Nr. Behörde	Anregungen / Stellungnahmen	Abwägung	Beschlussvorschlag
<p>I.13 NHF Netzgesellschaft HN-F mbH Mail vom 04.10.2021</p>	<p>Gegen die Neuaufstellung oben genannten des Bebauungsplanes gibt es von unserer Seite keine Einwände. In dem geplanten Erschließungsbereich sind keine Erdgasversorgungsleitungen der Gasversorgung Unterland GmbH vorhanden.</p>	<p>Keine Anregungen, Hinweise oder Bedenken.</p>	<p>Kenntnisnahme</p>
<p>I.14 Dt. Zentrum für Luft- und Raumfahrt Schreiben vom</p>			
<p>I.15 Landratsamt Heilbronn Schreiben vom 10.11.2021</p>	<p>Bauplanungsrecht Wir weisen darauf hin, dass bei einer Gebietsausweisung „Mischgebiet“ die Bebauung sowohl Wohnen als auch eine Unterbringung von Gewerbegebieten, die das Wohnen nicht wesentlich stören, abbilden muss. Sollte dies planerisch nicht gewünscht sein, ist die Gebietsausweisung zu überdenken, um Konflikte auf Baugenehmigungsebene zu vermeiden.</p> <p>Natur- und Artenschutz <u>Schutzgebiete</u> Im Plangebiet befinden sich keine Schutzgebiete. Der landesweite Biotopverbund ist nicht betroffen.</p> <p>Direkt angrenzend an das Plangebiet befinden sich das Landschaftsschutzgebiet „Jagsttal zwischen Jagsthausen und Möckmühl-Züttling

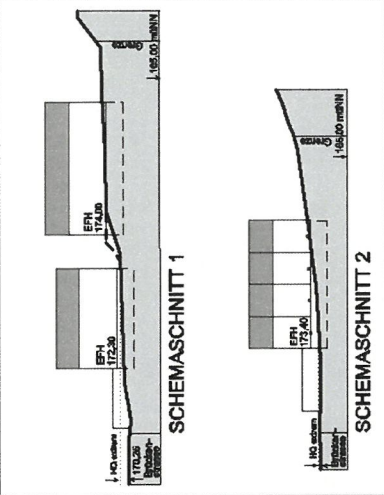
Nr. Behörde	Anregungen / Stellungnahmen	Abwägung	Beschlussvorschlag
	<p>Gutachten wird eine alte vorhandene Mauer, die als Hochwasserschutz dient, genannt. Diese Mauer ist nicht im DGM abgebildet. Von Seiten des Gutachters wird darauf geschlossen, dass die Mauer daher nicht berücksichtigt wurde und daher die Hochwassergefahr im Bereich der Brückenstraße in den HWGK voraussichtlich tendenziell eher überschätzt wird. Weiterhin ist unter Berücksichtigung der Mauer davon auszugehen, dass der Überflutungsbereich der Brückenstraße vom Gewässer weitgehend abgetrennt ist. Er wird nach Aussage des Gutachters zwar mit Wasser geflutet aber nicht in starken Maße durchströmt. Im Hochwasserfall soll dort eher eine seenartige Überflutungssituation ohne größere Fließgeschwindigkeiten sein.</p> <p>Diese Annahme kann nicht nachvollzogen werden, da nach Aussage der HWGK der Mühlkanal (Jagst) breitflächig über die Ufer tritt. Bei der Wasserkraftanlage erfolgt allerdings eine Überschwemmung erst ab einem HQ₅₀, nicht bei einem HQ₁₀ was der Annahme, dass die Mauer nicht berücksichtigt wurde, entgegensteht. Auch die Annahme, dass es im Plangebiet zu keiner Strömung bei Hochwasser kommt, kann nicht nachvollzogen werden.</p> <p>Die Annahmen zum Ersteinbach können dagegen nachvollzogen werden.</p> <p>Beim geplanten Parkhaus heißt es im Gutachten, dass der aufgrund etwas höherer Geländeerhöhung bei HQ₁₀₀ derzeit bereits größtenteils hochwasserfrei sei. Somit ändert sich nach Meinung des Gutachters nichts Grundlegendes an den Fließsituationen. Die Hauptfließwege, über die das Wasser derzeit im Hochwasserfall abströmt bleibt erhalten. Auch dieses beruht nur auf eine Annahme, zumal hier von einem abströmen im Hochwasserfall gesprochen wird.</p>	<p>Schutzmauer verschlossen ist, bestehen nur wenige kleinere Öffnungen zwischen den Häusern, durch die das Wasser in den Bereich der Brückenstraße einströmen kann. Hierdurch wird der Zustrom in diesen Bereich in gewisser Weise gehemmt. Dieser Effekt kann in den HWGK aufgrund der gewählten Methodik (1D-Hydraulik) nicht sauber abgebildet werden. Über 2D hydronumerische Berechnungen ließ sich dies nun jedoch bestätigen (ca. 20 cm WSP-Differenz im nördlichen Überflutungsbereich der Brückenstraße). Nichtsdestotrotz besteht für den Bereich der Brückenstraße eine große Hochwassergefährdung und es sind dort allein bereits aufgrund der Tiefenlage des Geländes im Überflutungsfall große Wassertiefen zu erwarten.</p> <p>Durch die vorhandene Bebauung wird die Brückenstraße quasi von der Jagst abgegrenzt, was Auswirkungen auf die Fließgeschwindigkeiten hat, die dort generell deutlich geringer sind als im Vorlandbereich der Jagst. Gemäß aktuellen hydronumerischen Berechnungen führt der reduzierte Zufluss von Oberstrom und der Rückstau von Unterstrom insbesondere im nördlichen Bereich zu sehr geringen Fließgeschwindigkeiten und damit zu einer seenartigen Überflutungssituation. Auf den Straßen um das geplante Parkhaus erhöhen sich die Fließgeschwindigkeiten aufgrund des reduzierten Fließquerschnitts allerdings wieder etwas. Zwischen Neubau und Haus Nr.8 kommt es lokal auch zu Fließgeschwindigkeiten von bis zu ca. 1,2 m/s. Die Bereiche mit erhöhten Fließgeschwindigkeiten beschränken sich im Wesentlichen auf die Straßen und betreffen nicht die geplante Fläche des Parkhauses. Die Fließsituation bei HQ₁₀₀ ändert sich</p>	<p>Kenntnisnahme</p>

Nr. Behörde	Anregungen / Stellungnahmen	Abwägung	Beschlussvorschlag
	<p>Begrüßt wird, dass das Parkhaus angehoben werden soll, damit es bei einem 100-jährlichen Hochwasser nicht überschwemmt wird. Es ist nicht nachvollziehbar, warum das Parkhaus nicht auf die Höhe des HQ_{extrem} gelegt wurde? Das Parkhaus müsste dann zwar ca. 1,30 Meter angehoben werden, dieses dürfte aber bei einem Neubau machbar sein, zumal die Aussage, dass Fahrzeuge rechtzeitig auf höher gelegene Plätze weggefahren werden können, nicht zutrifft. Es kann nicht davon ausgegangen werden, dass der Fahrzeughalter im Falle eines Hochwassers vor Ort ist.</p> <p>Der Retentionsraumausgleich muss konkret geplant und dargestellt werden, und das für alle Retentionsraumeingriffe. Sollte die Planung, da sie vermutlich noch nicht im Detail vorliegt, dieses nicht hergeben, so muss das gesamte Grundstück als Retentionsraumverlust angenommen werden. Es kann derzeit vermutlich auch nicht abgeschätzt werden, welche Stellen im Plangebiet aufgefüllt werden.</p> <p>Dass die Wohnbebauung auf eine EFH-Höhe vom HQ_{extrem} gelegt wird, wird begrüßt.</p> <p>Das Gutachten ist aus den o.g. Gründen um folgende Punkte zu ergänzen:</p> <ol style="list-style-type: none"> 1. Wird die Hochwasserrückhaltung nicht oder nur unwesentlich beeinträchtigt? 2. Wo und in welcher Form soll der Verlust von verlorengehenden Rückhalteraum umfang-, funktions- und zeitgleich ausgeglichen werden? Dieses ist zeichnerisch und rechnerisch darzustellen. 3. Werden der Wasserstand und der Abfluss beim Hochwasser nachteilig verändert? Dieses ist über eine hydraulische Berechnung sicher zu begründen. 4. Welche Auswirkungen haben die Baumaßnahmen auf die Nachbarschaft? Dabei sind nicht nur die bebauten Grundstücke zu berücksichtigen. 	<p>nicht, was mittels 2D hydronumerischer Berechnungen geprüft wurde. Diese bestätigen die Aussage des Fachgutachtens.</p> <p>Die 100-jährliche Hochwassersicherheit ist für das neue Parkhaus gegeben. Es ergeben sich zusätzliche Sicherheiten dadurch, dass im Falle einer Überflutung aufgrund der Bodenfreiheit von Fahrzeugen nicht sofort mit größeren Schäden zu rechnen ist; und weiter besteht zumindest die Möglichkeit einer vollständigen Räumung, was an anderen Gebäuden so nicht gegeben ist.</p> <p>Kenntnisnahme</p> <p>Kenntnisnahme</p> <p>Zu 1.: Die Hochwasserrückhaltung wird nicht beeinträchtigt. Auch ohne Retentionsraumausgleich wäre bei HQ_{100} aufgrund der Geringfügigkeit des Volumenverlusts (29 m^3) im Verhältnis zur Größe der Jagtabflüssen ($HQ_{100} = 449 \text{ m}^3/\text{s}$) davon auszugehen, dass nachteilige Veränderungen nach unterstrom nicht spürbar sind. Durch den Volumenausgleich liegt man dennoch auf der sicheren Seite.</p> <p>Zu 2.: Der Retentionsraumausgleich ist im Bebauungsplan flächenhaft festgesetzt. Durch die vorgesehene Retentionsmulde kann sogar noch Zu zusätzliches Retentionsvolumen erzeugt werden.</p> <p>Zu 3.: Durch 2D hydronumerische Berechnungen mittels der Software HYDRO_AS-2D ein Fließgewässermodell für den linksseitigen Vorlandbereich der Jagst aufgebaut.</p> <p>Im Ergebnis sind bei HQ_{100} infolge der Bebauungsplanänderung keine nachteiligen Wasserstandsänderungen zu erwarten.</p>	<p>Kenntnisnahme</p> <p>Kenntnisnahme</p> <p>Kenntnisnahme</p> <p>Kenntnisnahme</p>
